关于河畔雅苑住宅小区建设项目规划变更的 公示

申报类别：规划设计方案

报送单位：元江县飞达房地产开发有限公司

设计单位：云南开发规划设计院有限公司

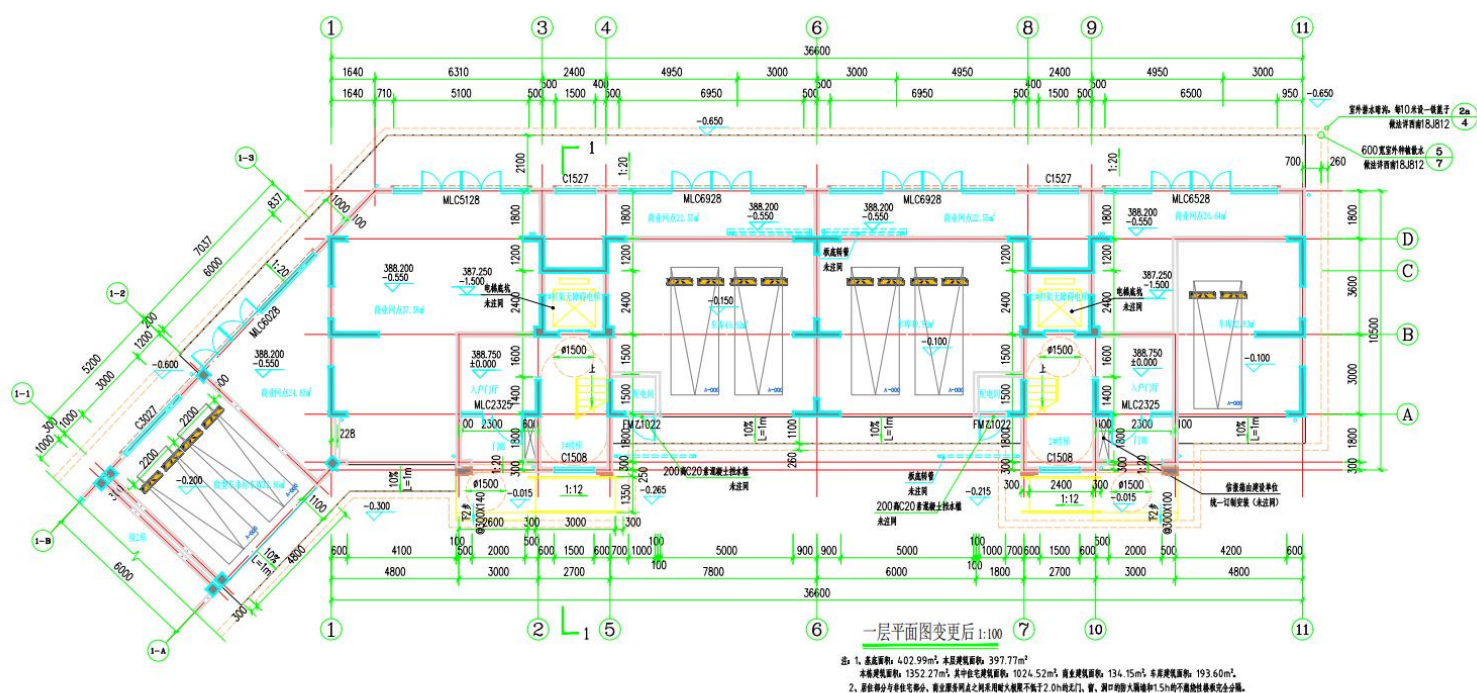
3幢①~③轴车库变更为商业即3-02号车库取消(减少机动车位1个),
增加商业面积 28.48 平方米。

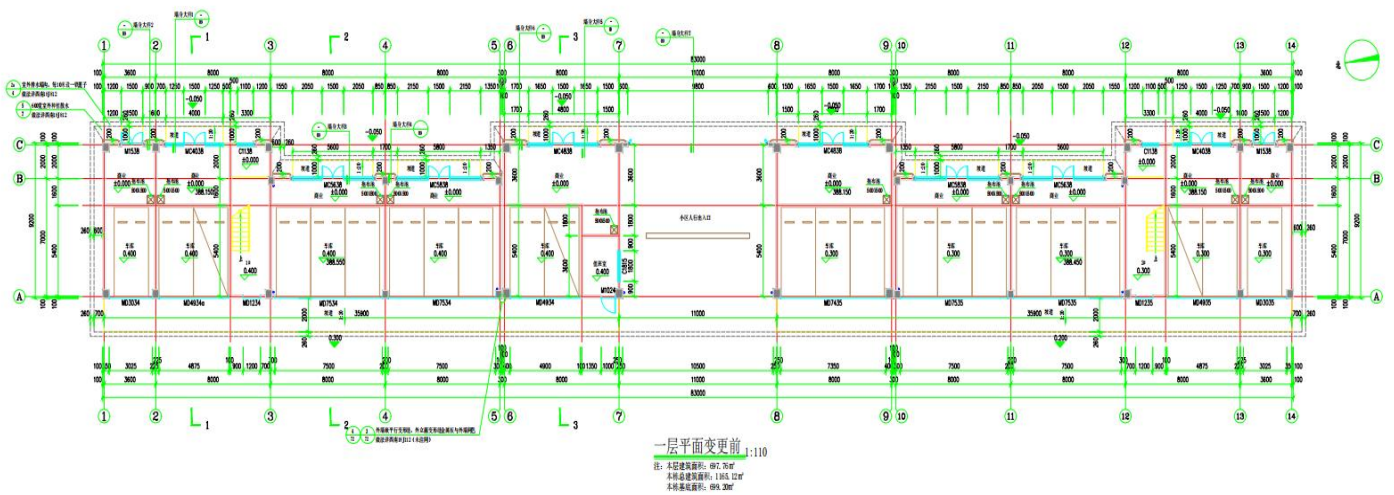
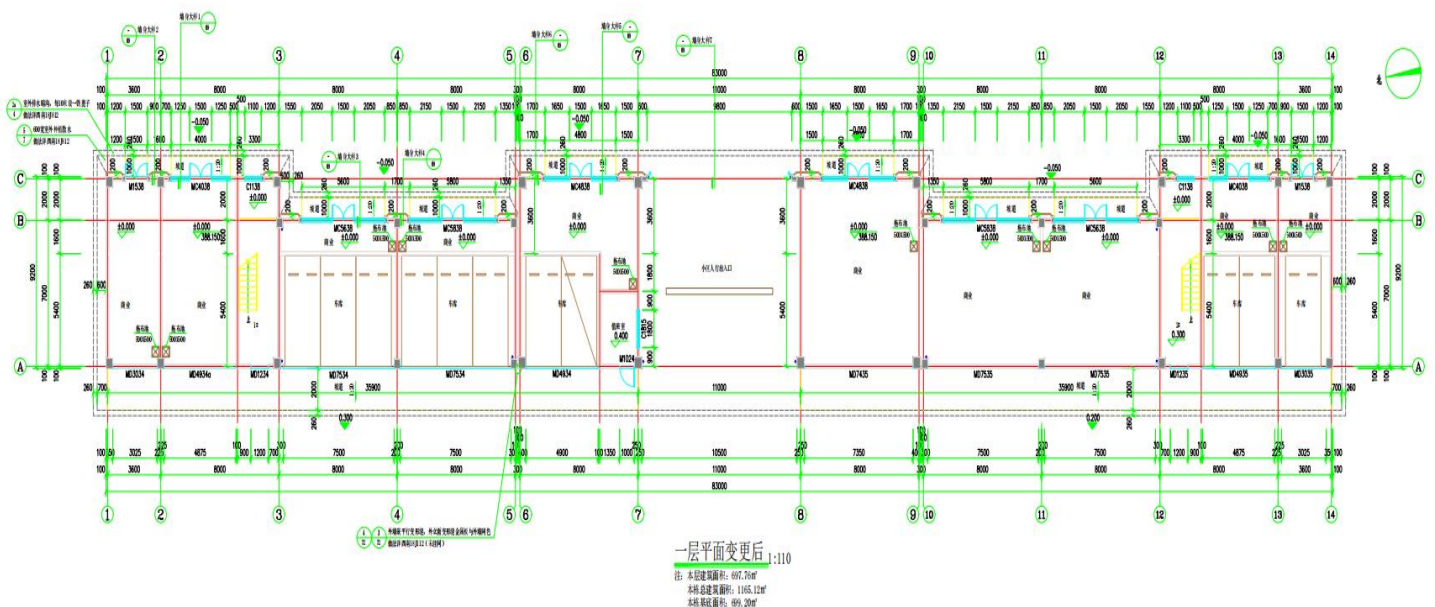
18 幢 (S1 幢) ①~③轴、⑨~⑫轴五间车库改为商业即编号 18-1、2、
6、7、8 号车库变更为商业用途 (减少机动车位 12 个), 增加商业面
积 138.95 平方米。

-1层

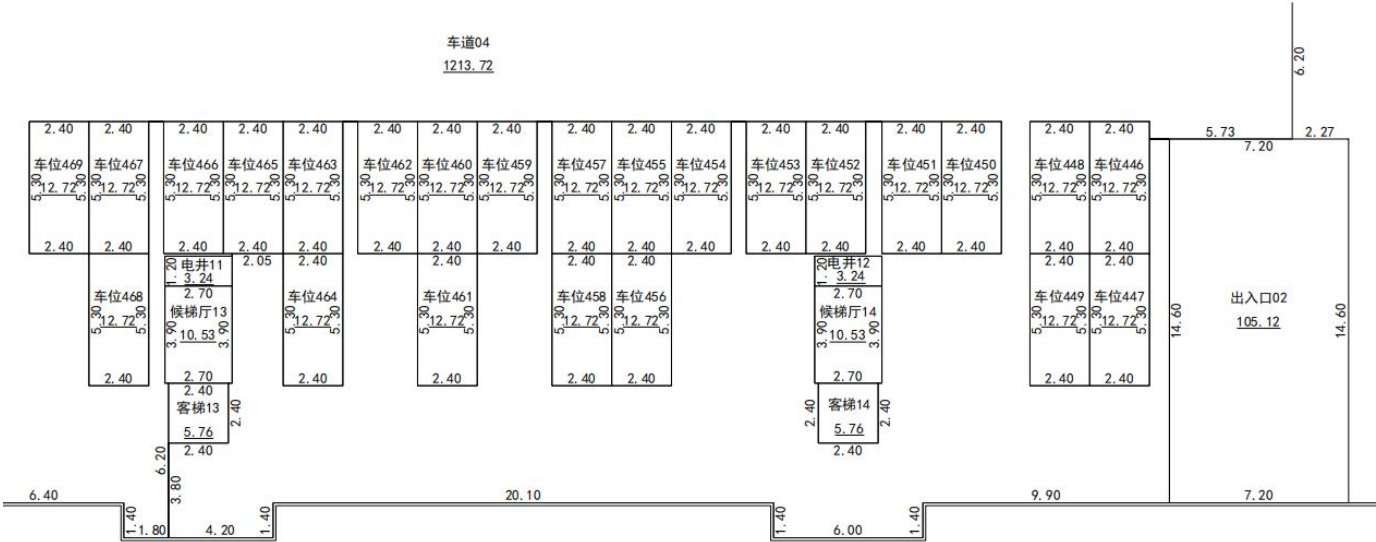
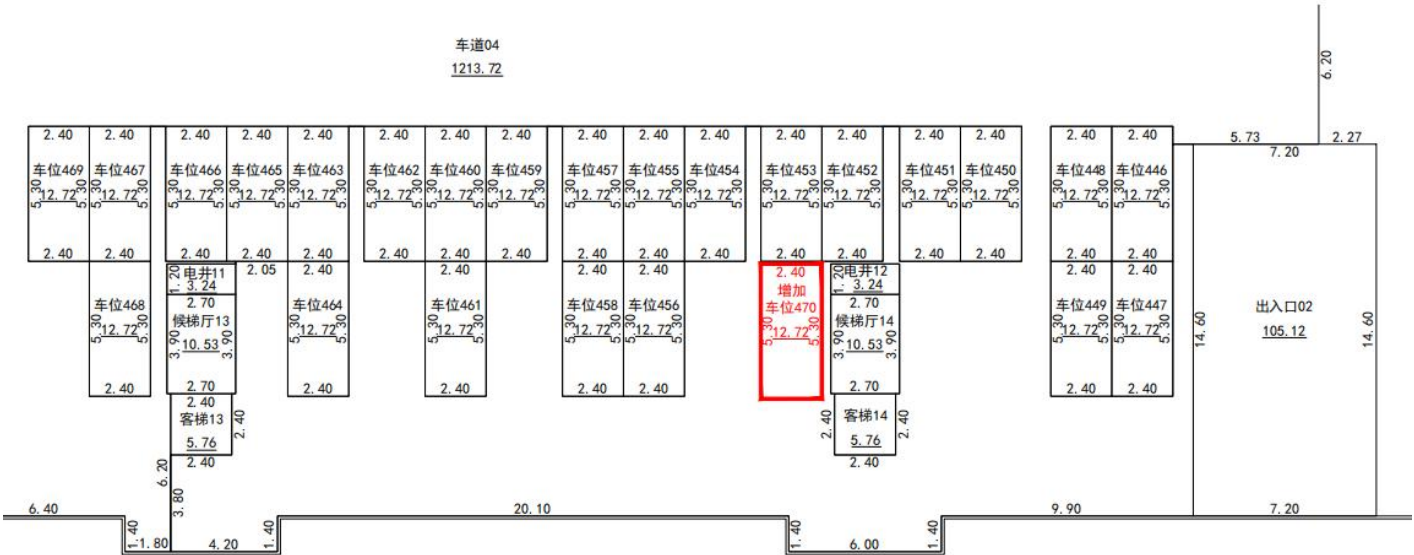
原地下室机动车位 469 个，现变更为 470 个（增加机动车位 1 个）。

静态交通分析图（地面）

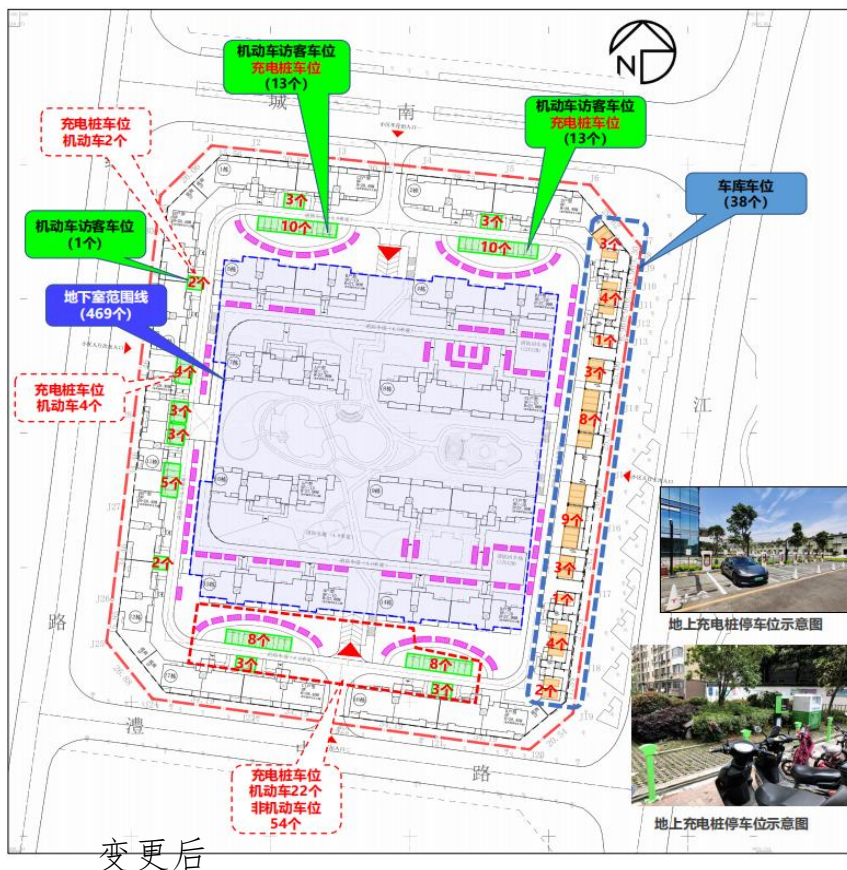
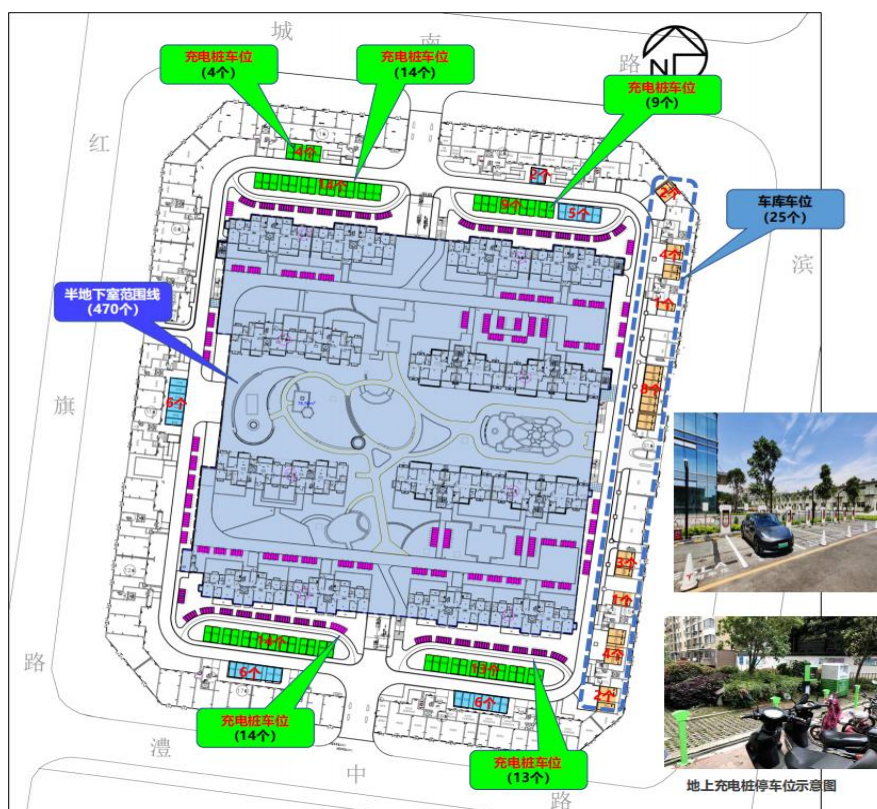
该项目规划变更申请由元江县飞达房地产开发有限公司提出，变更内容：3幢①~③轴车库变更为商业即3-02号车库取消（减少机动车位1个），增加商业面积28.48平方米，18幢（S1幢）①~③轴、⑨~⑫轴五间车库改为商业即编号18-1、2、6、7、8号车库变更为商业用途（减少机动车位12个），增加商业面积138.95平方米，原地下室机动车位469个，现变更为470个（增加机动车位1个），原室外机动车位67个，现变更为79个（增加机动车位12个）。所有室外机动车位为访客车位，机动车充电桩车位位置变更，总机动车位数574与原过规数量一致。

共需要设置 563个机动车位, 实际规划 574个机动车位地面车库车位25个, 地面车位79个, 半地下室车库470个, 满足规划条件要求。
